ZMĚNOVÝ LIST

Projekt: TGM 16 – Rekonstrukce budovy Magistrátu
v Přerově

Číslo změnového listu: 005

Název změnového listu: Výkopy 1.PP

Půdorys výtahové šachty

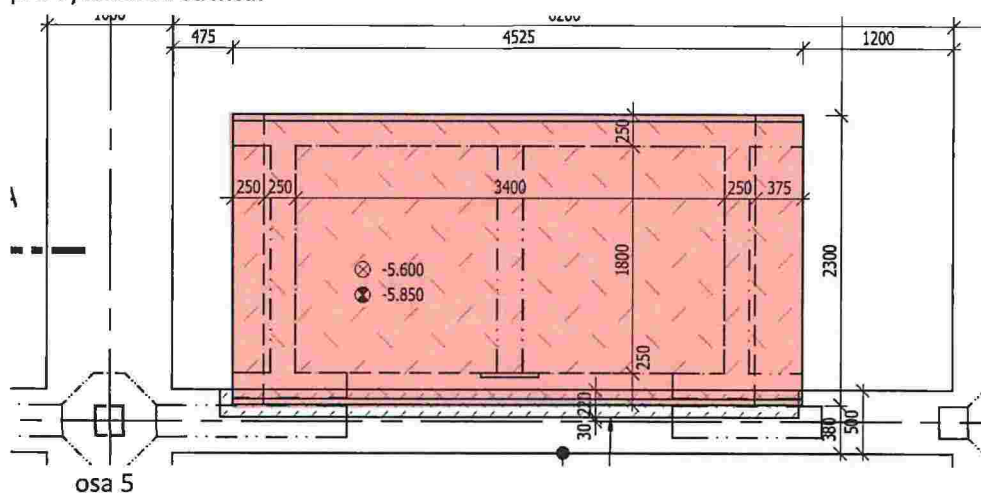
Jedná se o doplnění výkazu výměr o výkopy v 1.PP (základové pasy, dojezd výtahu,...).

Výkopy pro výtahovou šachtu:
